HARTING France

PCN/D-Sub/14/90/ABCD

Gamme de Produit : Sub D miniature IDC

Titre : Nouvelle Sud-D miniature IDC

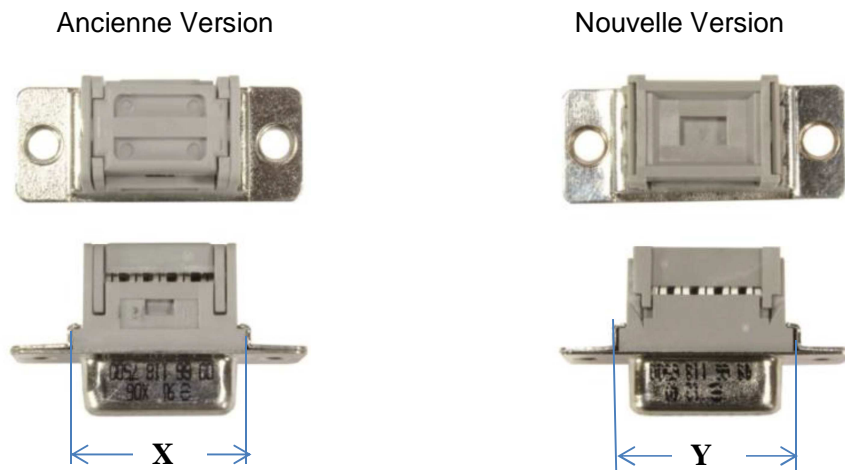
Sub-D IDC :

- ⇒ Male : 09 66 **x**28 **y**700
- ⇒ Femelle : 09 66 **x**18 **y**500

x (taille) : 1 - 2 - 3 - 4 / y (niveau de performance): 6 - 7

Exemple

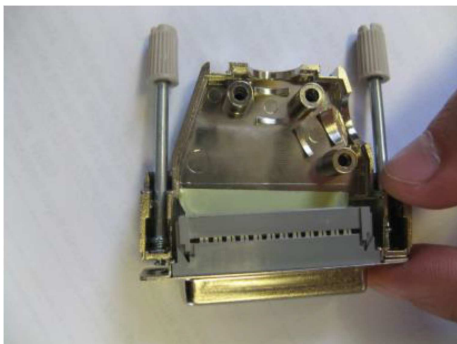
- ⇒ Avec notre nouveau fournisseur de Sub-D IDC (à déplacement d'isolant) , la largeur de l'isolant à changé.

Nbr de Contacts	X	Y
1	9	19,2 mm	19,9 mm
2	15	27,7 mm	28,2 mm
3	25	41,2 mm	41,9 mm
4	37	57,8 mm	58,4 mm

Le nouveau design de cette SubD IDC (déplacement d'isolant) fait que certains capôts ne sont plus compatibles :
